構造計算適合性判定 判定内容事例集 解説編(第3版改5)

一般財団法人 愛知県建築住宅センター

令和2年11月

1.1.5) 吹き抜け周辺での水平力伝達

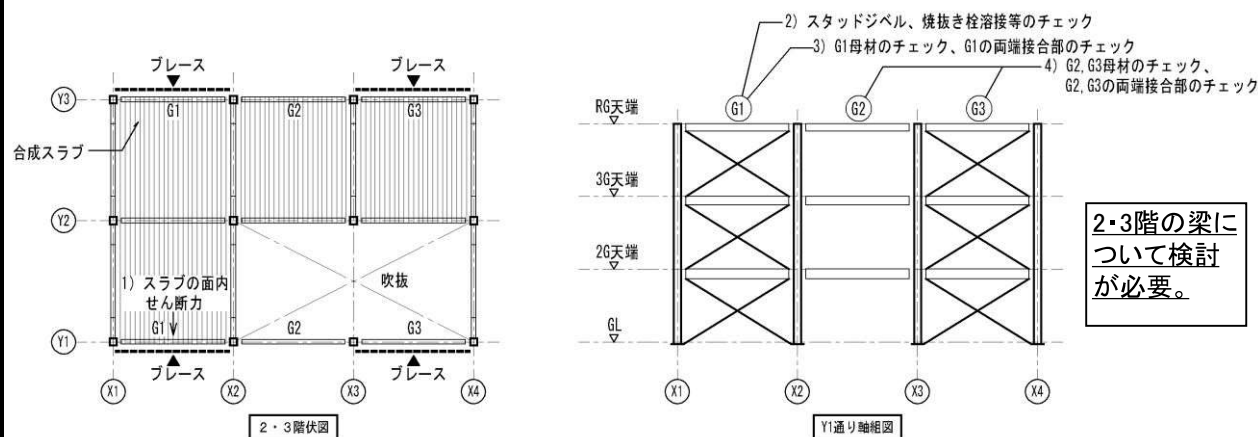
2、3階のX2～X4通り間が吹き抜けとなっている（剛床部でない）ところへの鉛直ブレースの配置されている時の水平力の伝達の検討事例

通常、鉛直ブレース付きの梁については、一次設計及び保有水平耐力時に軸力を考慮した検討を行います。この計画はX方向については剛床仮定で構造計算されていますが、2・3階のX2～X4通り間は吹き抜けのため、床版によってせん断力を伝達することができません。計画では、X3～X4間に鉛直ブレースが設置され有効として構造計算されています。各階の水平力の 下図1)→4)の力の流れの検討を求めたものです。

スラブから2.3階梁への伝達について、スタッジベル、焼抜き栓溶接等による検討を行っている。次に、G梁を介しての鉛直ブレースへの伝達については、G梁母材、各G梁の接合部のボルト及びガセットプレートの検討により、問題がないことを確認した。なお、図中の1)～4)の手順で検討を行った。

1.1.7) 吹き抜けで分断される各部分の保有水平耐力

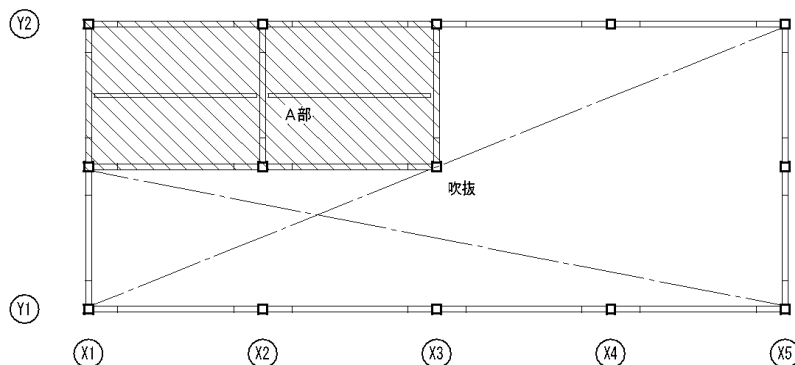
吹き抜けで分断される各部分について、一次設計時の軸力比と二次設計時の保有水平耐力比は、同等かの検証、併せて、同等でない場合の、応力伝達上支障がないかの検討事例

1.1.14) 突出部分の杭の水平力に対する検討

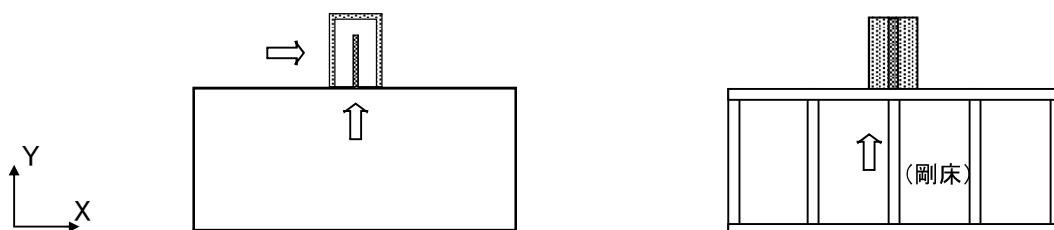
- ・建築物から突出した外階段やエレベーター部分の杭の水平力に対する検討について、本体部分の杭のみで全水平力に対する検討を行っている場合、外部階段やエレベーター部分の杭についての水平力の検討事例（本体の杭に対しては安全側の評価になっている）
- ・外部階段・エレベーター部分の杭において、Y方向について剛性の高い地中梁にて本体と接合されている場合の、本体の杭と同一水平変位による検討事例

建物から突出した外階段やEVシャフト下の杭の水平力に対する検討について、建物本体側の杭のみを考慮して全地震力に対する検討をしている設計に対する指摘です。

指摘対象となった設計は、本体部分の杭のみを対象として全水平力に対する検討を行っており、本体部分の杭の安全は確認できていると考えられます。よって、本体から突出した部分の杭に対して検討を追加して安全の確認を行う必要があります。その際、本体部分の杭と突出した部分の杭とは根入れ深さとその差異、杭および杭頭部の剛性、杭の配置等、性状が異なることを考慮した上で適切に水平力を設定し検討するなどの配慮が必要です。（本体側と杭種・杭径が異なる場合等は特に留意する）

1.1.20) 大きな跳ねだしを有する架構の変形

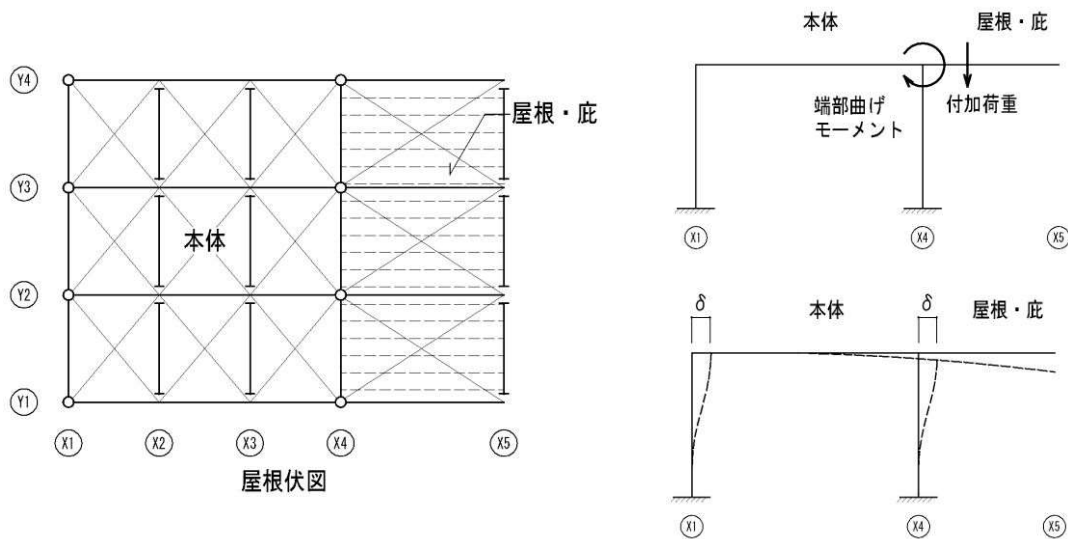
本体架構に比べて非常に大きな跳ねだしを有する形状を持つ場合の、常時荷重時の架構の水平変形の検討事例

本体架構に比べて庇が大きく跳ね出している建築物は、特に工場・荷捌所等によく見られる形状です。通常は、下図のような庇の荷重は特殊荷重として本体で負担させて計算を行っておりますが、長期又は積雪時には鉛直荷重が本体架構に影響を及ぼし、本体架構の水平変位が大きくなる場合があります、変形量を計算し問題がないことを確認する必要があります。
変形量については、下図のモデル化による検討、また、地震時での層間変形角にも δ も考慮する必要があります。

1.2.7) 梁段差部の節点上下移動によるモデル化、荷重伝達、納まり

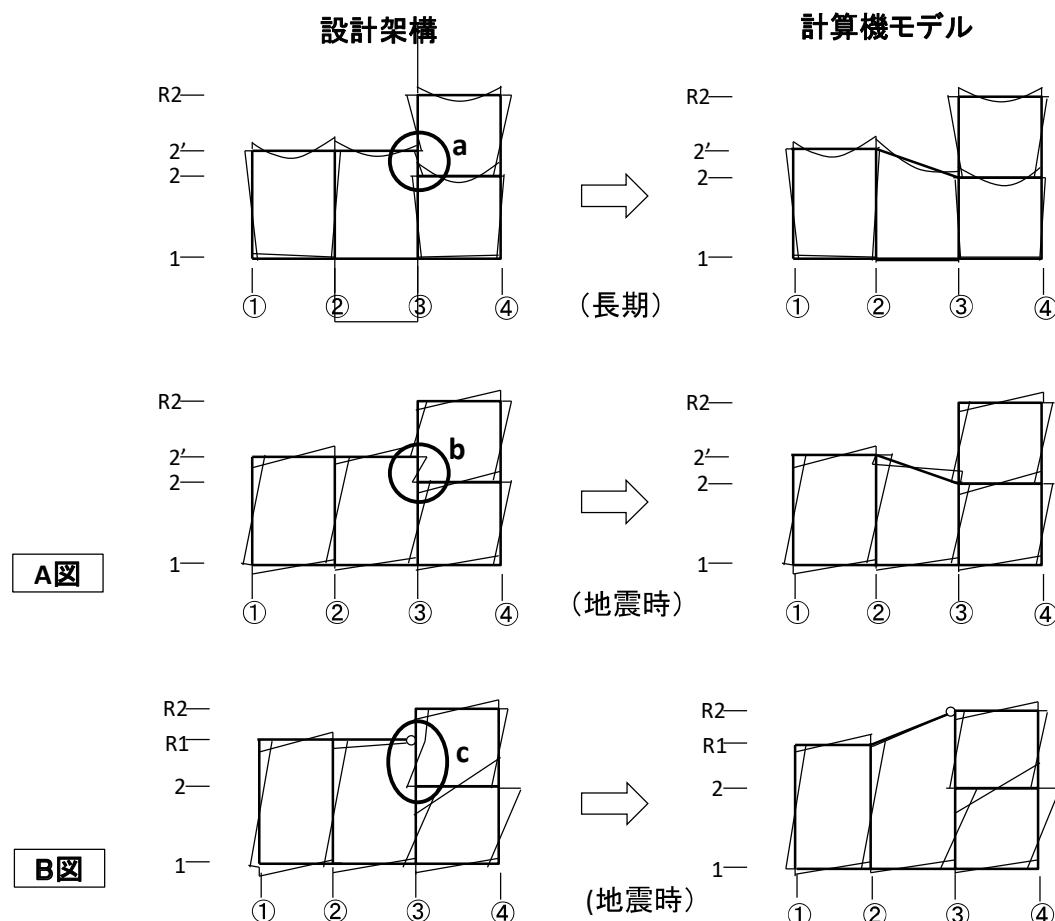
- ・ 段差梁の節点を上下移動でモデル化する場合の留意事項
- ・ 柱の中間点に大梁が取り付けられている形状を2層としてモデル化する場合での柱中間部レベルでの荷重伝達の検討事例

下図のような2階建ての建物で 高さが違う階が存在する場合、柱の中間部に梁が取り付けます。このような架構のモデル化には、3層モデルとして解析する場合と、梁の接続高さにより2階あるいはR階に接続し、2層モデルとして解析しているものがあります。外力の設定(Ci)が安全側であればどちらのモデル化でも構いません。ただし、2層としてモデル化する際は問題点が残ることが多々あります。

A図・B図のように2'と2レベル(又はR1とR2)を同一面としてモデル化した場合、接続部(図中:a・b・c)の設計を「剛接合」とするか「ピン接合」とするかを選択肢と、解析モデルとして両レベルを「剛床」とするか、「多剛床」とするかを選択肢があります。

2層としてモデル化を行った。2-2' を剛床としたが、②-③間の梁の③端側にハンチを設け解析モデルに近い設計とした。構造詳細図にハンチ部分の詳細図を追記した。

多剛床として解析していたので、R階の①～②間の変位量と③～④間の変位量(2レベルとR2レベルの変位量を直線補間)を比較したところ、ほぼ同レベルであり、検定比に余裕のある設計としているので問題はないと考えた。また、構造図に、ピン接合の接合部について詳細図を追記した。

1.2.10) 構造スリット位置による柱の可撓長さ評価

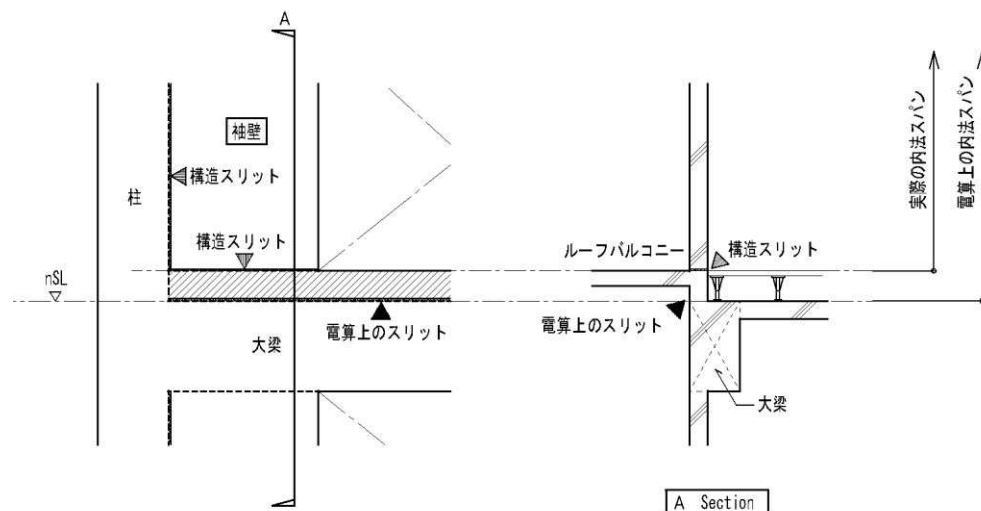
ルーフバルコニーに面した壁に立ち上り壁があり構造スリットがその上部になり、柱の可撓長さが短くなるような場合の検討事例

構造設計の構造スリットのモデル化において、立ち上り壁や地中梁の打ち増し等が考慮されていない事例が多く見られます。その事によって、柱の可とう長さ（内法スパン）が短くなることについての指摘です。柱の内法スパンが短くなると、柱の剛性評価や柱のせん断設計が、モデル化よりも不利な状況になる事が想定されますので、剛性・剛域を実状に合わせ修正したモデル化にて補正を行い確認するか、構造スリット計画を見直す等の対応が必要です。

1.2.19) 柱等の剛性補正

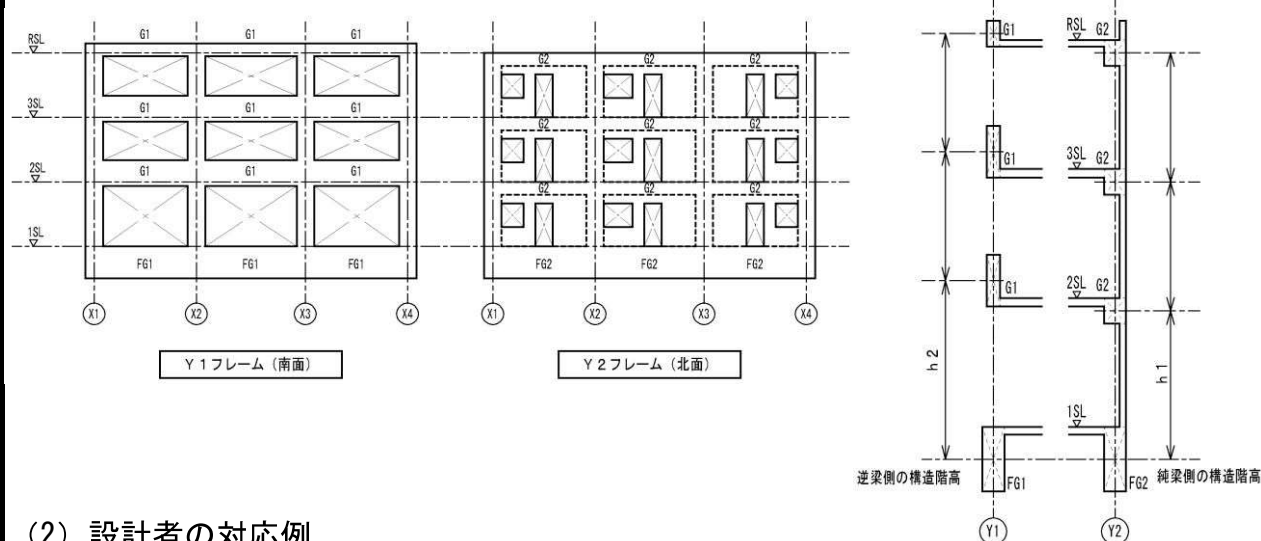
- ・逆梁の階高補正（水平剛性の補正）での剛性評価は構造芯間の3乗の逆数ではないかの確認
- ・柱の剛度増大率を内法長さの比で調整していることに対して、柱スパンの3乗で評価する必要はないかの確認

マンションなどの共同住宅において、室内のレイアウトにより、南面の梁をバルコニーの腰壁（手摺り）として「逆梁」とし、構造柱をバルコニー外側に設けるアウトフレーム工法を採用する場合があります。北面の廊下側は純梁の架構が一般的で、南面（Y1フレーム）と北面（Y2フレーム）では、構造階高が異なり、一般的には純梁の北面を基準構造階高として、モデル化されています。この指摘は、別途、逆梁側の柱の剛性補正の検討がされていましたが、その検討では「……×1/ (h2/h1) 」でされており、「……×1/ (h2/h1) ³」で評価を求めるものです。併せて、逆梁側のY1フレームについては、「h2」による曲げモーメントの補正及び保有水平耐力の検討が必要になります。

1.2.24) 床ブレースの評価

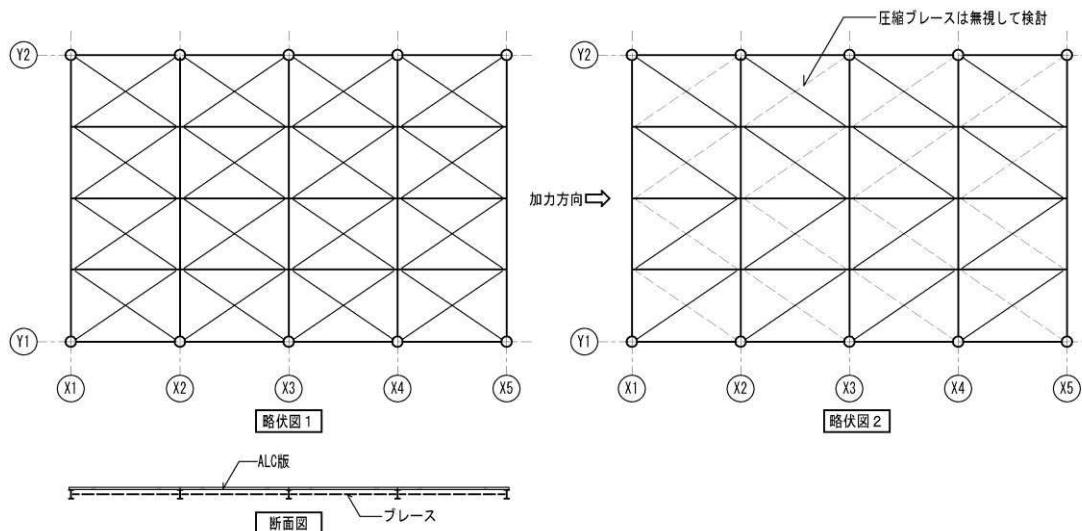
架構解析に際して床ブレースを評価して検討する場合の考え方の説明事例

これは、床がALC版などの仕上げをされた建築物について、水平剛性を床ブレースによっている場合のブレースの有効性についての指摘です。通常、床ブレースの検討はブレースに入る応力を求めて柱に対する水平力を確認します。この時床ブレース材は比較的細長比の大きい材なので引張材としてのみ働くように仮定しますが、単純にブレース断面の入力により圧縮側にも作用させていたので設計者の見解を求めたものです。

電算では、圧縮ブレースを無視して解析する必要がありますが、床ブレースの検討では、床ブレースに作用する引張力が知りたい訳ですから、下記図におけるY1～Y2フレームの水平力分担を明確にして、電算入力では、略伏図2による床ブレースを配置する必要があります。

【C図】 保有水平耐力時の変位図 左⇒右加力

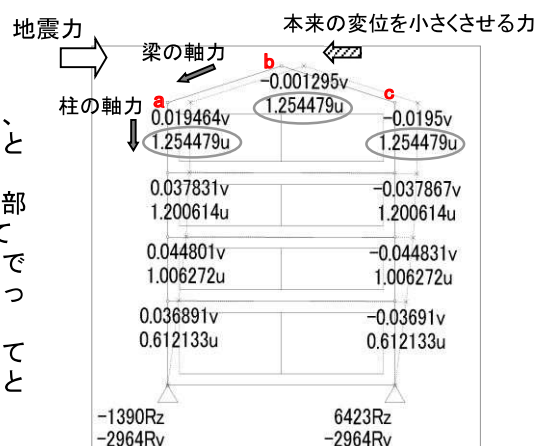
この時の変位図を【C図】に示すと、最上階の山形架構部分におけるa、b、c節点での変位がすべて同一水平変位していることが分かります。本来、このように節点が上下方向で異なる位置にある場合はそれぞれの節点は水平変位が異なってくるのですが、剛床仮定で解析すると【C図】のようにa、b、c節点が同一水平変位となるようにする力が働いてしまい、本来の応力状態とは異なった結果となっていることが考えられます。

【D図】 保有水平耐力時の変位図 左⇒右加力

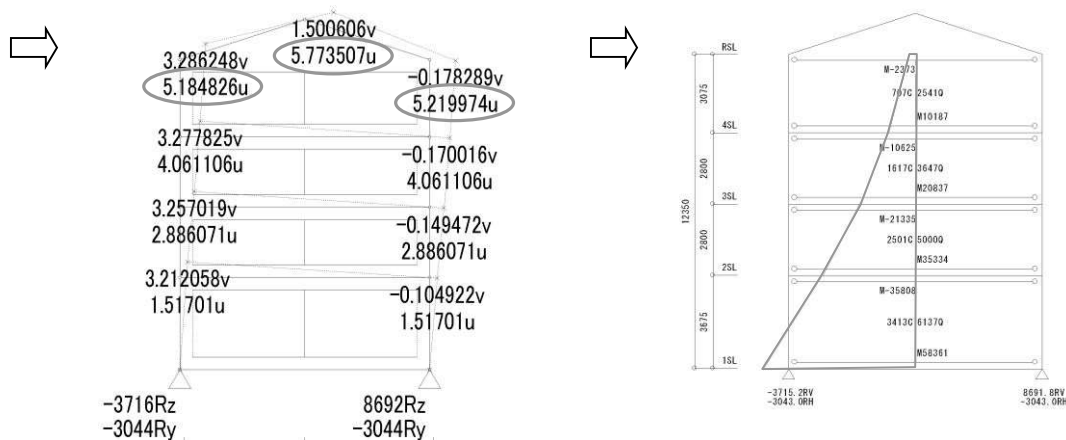
ここで最上層の剛床仮定を解除した場合の結果の例を【D図】、【E図】に示します。
保有水平耐力時の変位図【D図】をみると、上下方向で位置の異なる節点においてそれぞれ変位が独立していることがわかります。また、保有水平耐力時の応力図【E図】をみると、1SLを固定とした片持ち的な性状を示しており、実状に近い応力状態となっていると考えられます。

実状の建物に近い応力状態となるように、個々の案件ごとにモデル化・解析条件を設定し計算する必要があります。その際は応力図を確認すること等により設定したモデル化・解析条件が適切なものであったか判断することも重要です。

1.3.2) 塔状比4超の建築物の転倒

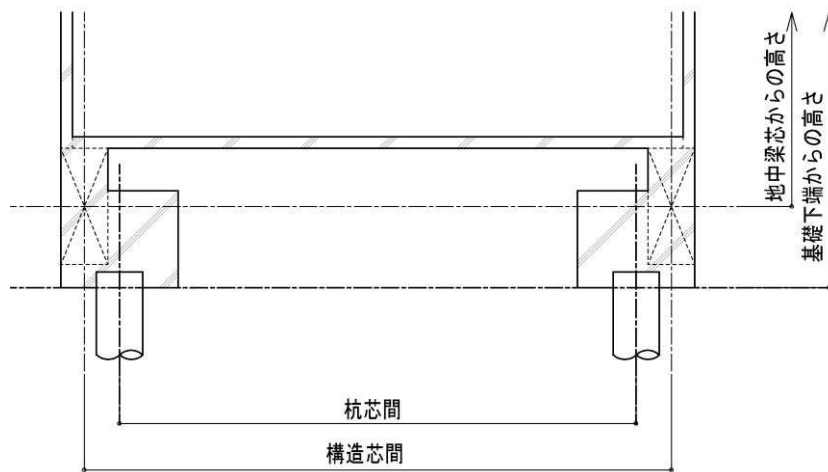
塔状比が4を超えるため転倒の検討を行うに際して、基礎が偏心しているため、 $C_0=0.3$ の検討は基礎下端レベル、かつ杭心間で行う事の必要性を問う事例

この指摘は、塔状比が4を超えるためH19国交告第594号第4五号イにより転倒に対する検討（ $C_0=0.3$ の検討）は行っていました、電算で行っている地中梁心レベル、および構造心で検討しているため、基礎下端レベルかつ杭心間での検討を求めた指摘です。

1.5.1) 断面のバランス

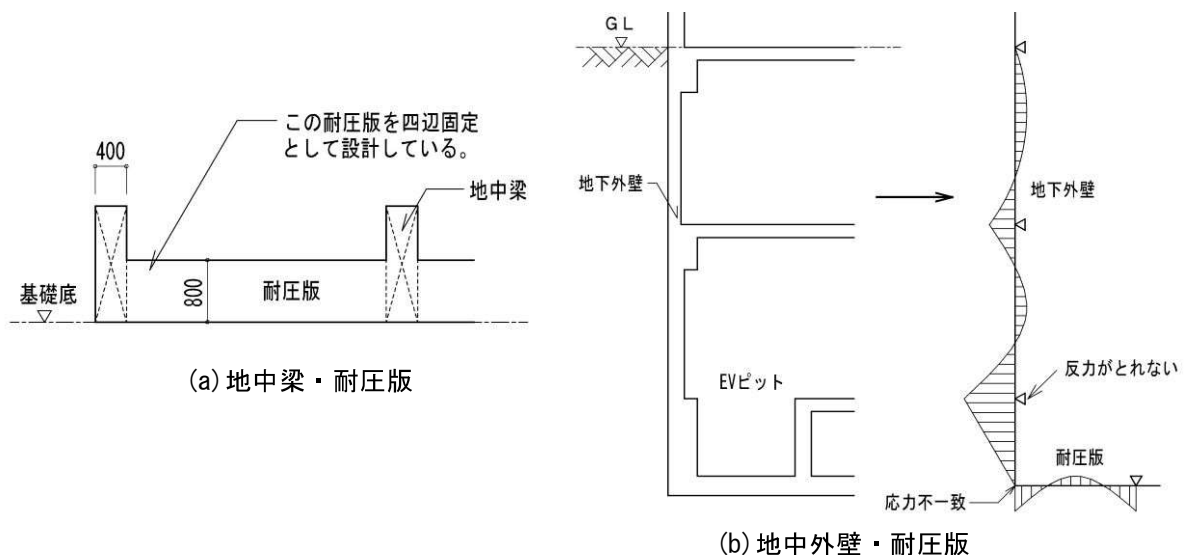
- ・ 耐圧版の厚さ 800mm に対してそれを受ける地中梁の幅が 400mm の事例
- ・ 四隅の杭は 1 本、他は 3 ～ 4 本で、軸力表で見られる数値と杭本数のアンバランスと思われる事例
- ・ EW50 (D22@100 など) の外枠となる梁 G50 は 50cm × 100cm の断面で主筋は上下各 3-D19 となっている事例

各指摘から感じられるように、連なる部材相互に応力伝達上、直感的プロポーションからみて極端なアンバランスが見られるので、部材の支持条件の設定、受ける側の部材については応力伝達等の考え方を確認するための指摘です。

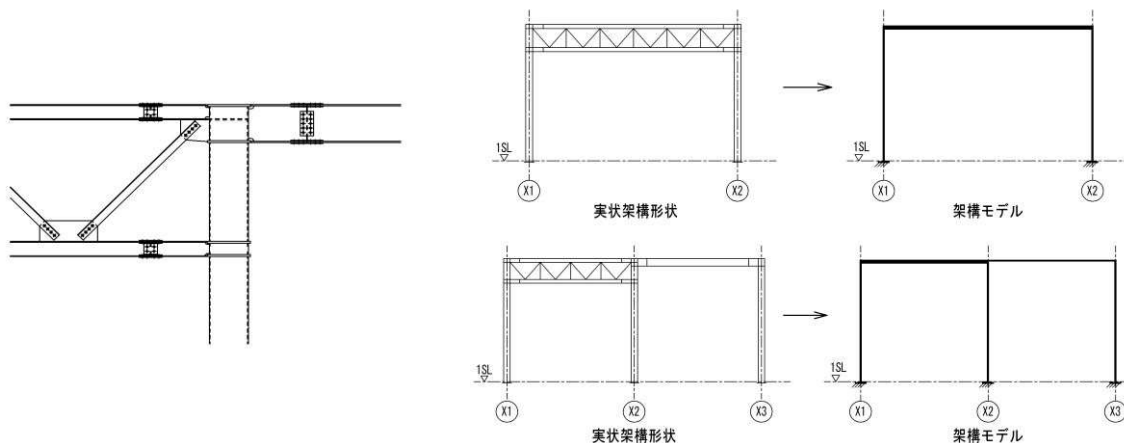
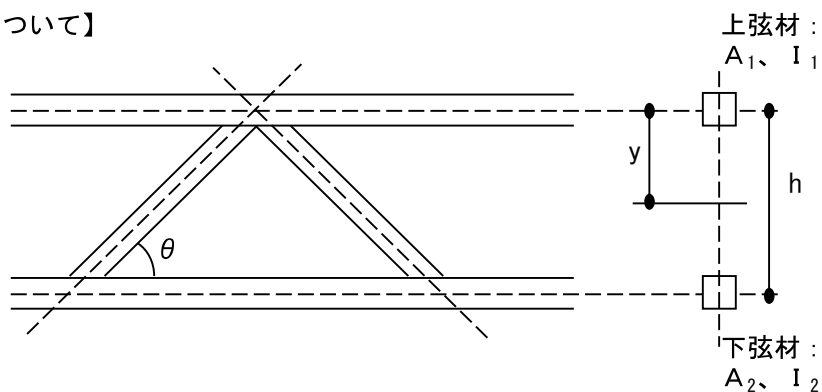
- ・トラスで構成された梁の断面二次モーメントを線材置換している場合、その置換方法の説明事例
- ・トラス材をH形鋼に換算して計算している場合、仕口部において段差のあるトラス梁とH形鋼の応力伝達について説明事例

トラスは通常、任意形状平面フレーム解析で行なう他は、図のように線材に置換して検討するのが一般的です。(下図)

下図のようなケースでトラス材を線材にて解析した場合は、柱の検討を別途行う必要があります。

- ・トラスを線材に置換した曲げ剛性 I と軸断面積 A 、せん断断面積を入力している。
それを踏まえた上で、置換方法を設計概要に明記している。⇒置換方法は次ページに記載
- ・仕口部分の応力伝達に支障のないようにディテールを含めて検討している。
⇒曲げは上下弦材の軸力に分解されるので、 $N = M/y$ 、せん断は斜材と考え軸力に換算し求める。
- ・置換応力をトラス弦材及び斜材の軸力に換算し、部材の安全性を確認している。

5.2.5) 間柱からの影響を考慮した梁の検討

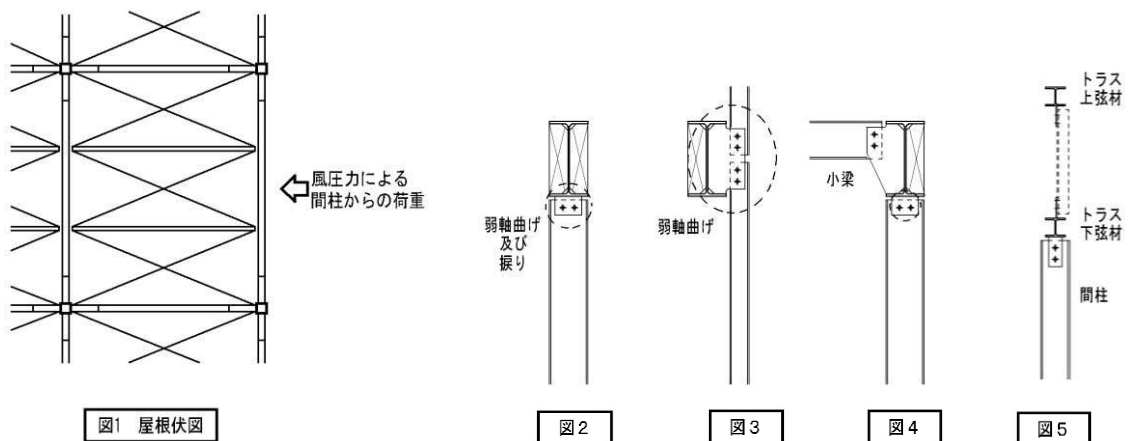
風圧力を受ける間柱を梁で支持している場合、間柱を支持する梁に弱軸方向曲げ、振れが作用した時の検討事例

風荷重が壁面等から図1の如く小梁と連ならない間柱を介して伝達する場合の指摘ですが、部材間の納りにより下記の問題・検討事項があります。

- i) 図2の如く、梁下フランジに取り付く場合の梁弱軸方向曲げ及び梁の振れ
- ii) 図3の如く、ウェブに取り付く場合での梁弱軸方向曲げ
- iii) 図4の如く、小梁が大梁に対して小さい場合、間柱と小梁が同位置でも振れに対する検討。但し、点線で示す所要の性能を持ったガセットプレートがある場合、小梁の曲げ強度の検討。
- iv) 図5の如く、トラス梁の下弦材に間柱が取り合う場合も下弦材の面外に対する検討

5.2.5) 間柱からの影響を考慮した梁の検討
・風圧力を受ける間柱を梁で支持していますが、間柱を支持する梁に弱軸方向曲げが作用した時の検討を追加して下さい。

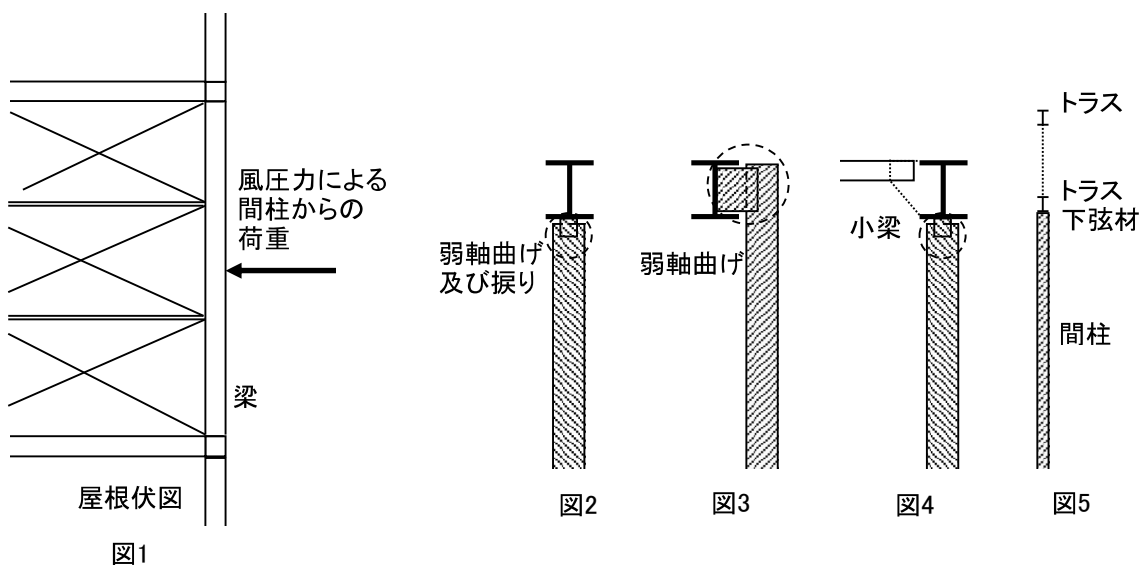
風荷重が壁面等から図1の如く小梁と連ならない間柱を介して伝達する場合の指摘ですが、部材間の納りにより下記の問題・検討事項があります。

- i) 図2の如く、梁下フランジに取り付く場合の梁弱軸方向曲げ及び梁の振れ
- ii) 図3の如く、ウェブに取り付く場合での梁弱軸方向曲げ
- iii) 図4の如く、小梁が大梁に対して小さい場合、間柱と小梁が同位置でも振れに対する検討。但し、点線で示す所要の性能を持ったガセットプレートがある場合、小梁の曲げ強度の検討。
- iv) 図5の如く、トラス梁の下弦材に間柱が取り合う場合も下弦材の面外に対する検討

5.6.3) 鉄骨造の地中梁におけるヒンジとDs値

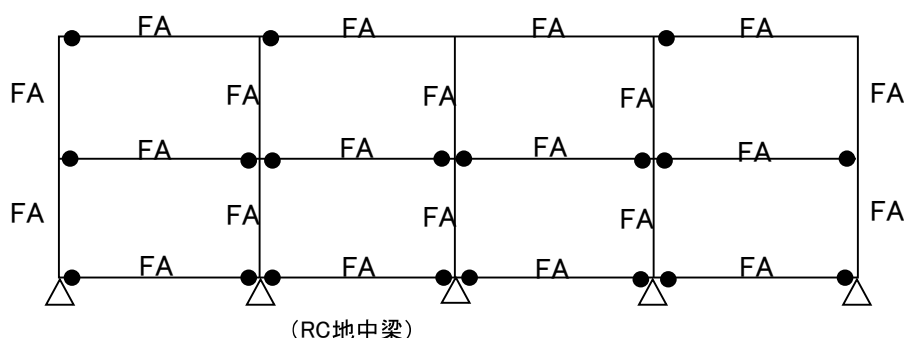
Ds算定時に地中梁にヒンジが多数形成されている状況で、建築物のDsとして上部鉄骨造のDsを採用していることについて、ヒンジが多くできる地中梁（RC部材）のDsを採用する必要はないかの確認事例

下記のように上部構造が鉄骨造で地中梁がRC造の場合において、Ds算定時（本来はメカニズム時）に降伏ヒンジが地中梁に発生した場合、部材の種別が同じ（例えばFA）であっても、鉄骨造と鉄筋コンクリート造では構造特性係数Dsの値が異なるため、その設定に配慮を求めた指摘です。

“昭55建告1792号 第3 第三号”にしたがい、部材の耐力の割合に応じて部材群としての種別を表－3により決定しそれに応じた表－2のDs値とします。前出の図では全て地中梁ヒンジのため部材群としての種別はFBとなり、Ds値は0.3となります。

6.1.5) 柱・梁の剛性評価における置換

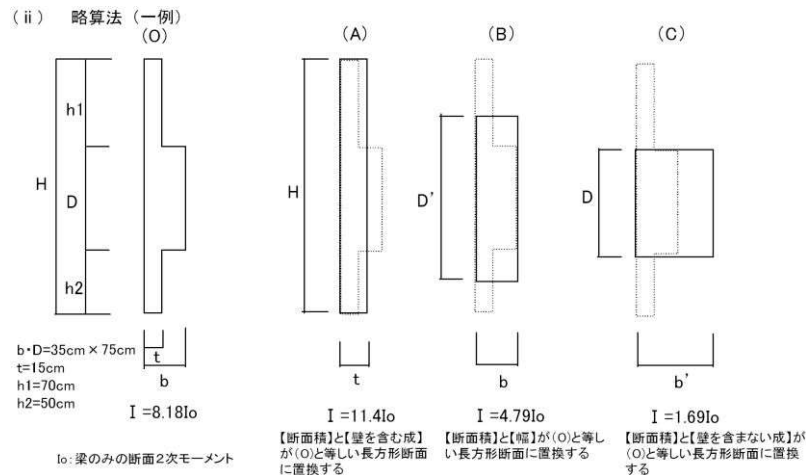
柱・大梁の剛性評価を「壁を含まない成が等しい長方形断面」に置換していることの説明事例

6.2.2) 基礎の偏心による付加曲げモーメント

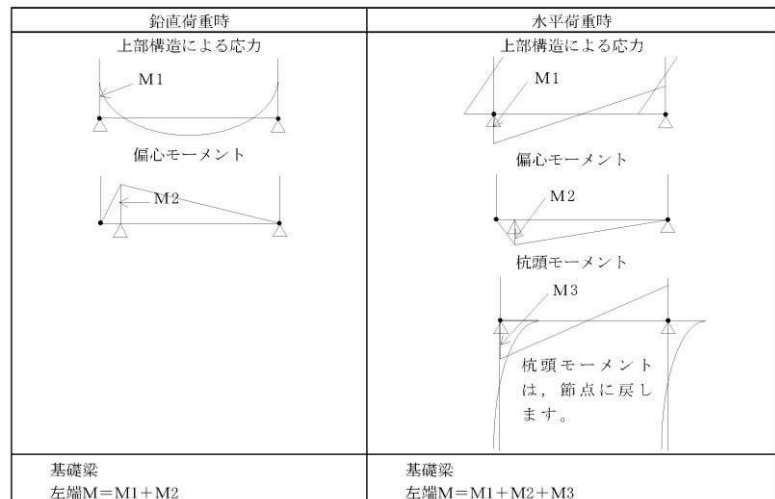
基礎の偏心に起因する地中梁に生じる付加曲げモーメントを地中梁の断面設計にどのように考慮しているのかの説明事例

6.2.3) ベタ基礎による地中梁のねじりモーメント

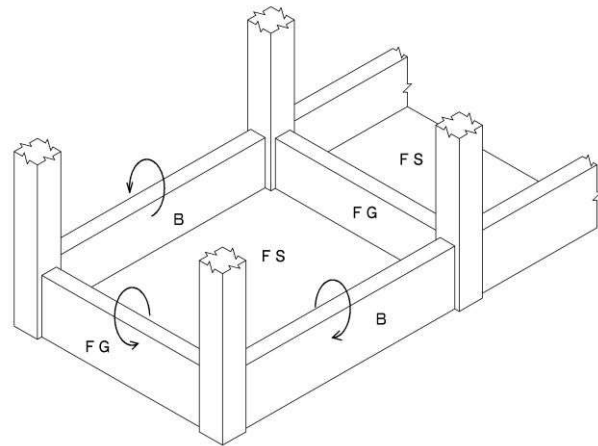
べた基礎を4辺固定スラブとして設計されていることについて、固定端の曲げモーメントは地中梁にねじりモーメントとして作用するので、地中梁の安全性を検討、または、版外端の固定度を低下させた場合の検討事例

6.3.7) ねじれに対する地中梁の検討

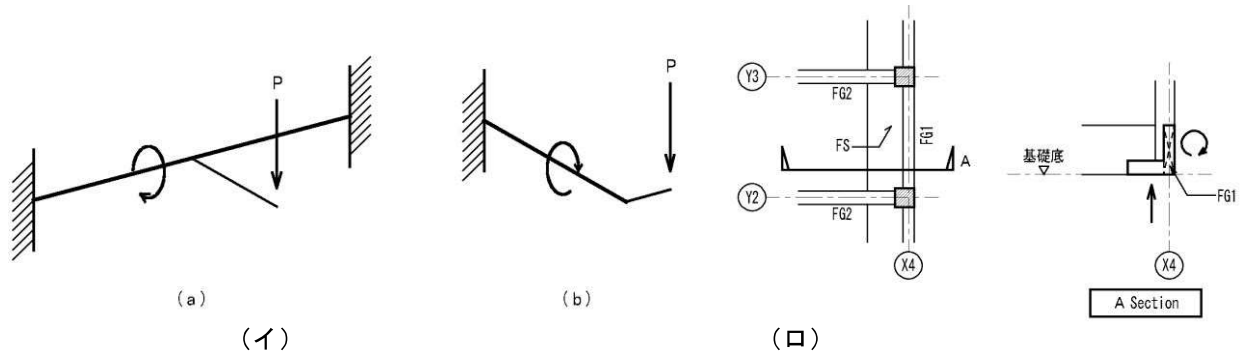
地中梁のねじれに対して長期曲げ負担とねじれによる負担の組合せにより軸方向筋及び腹筋の検討事例
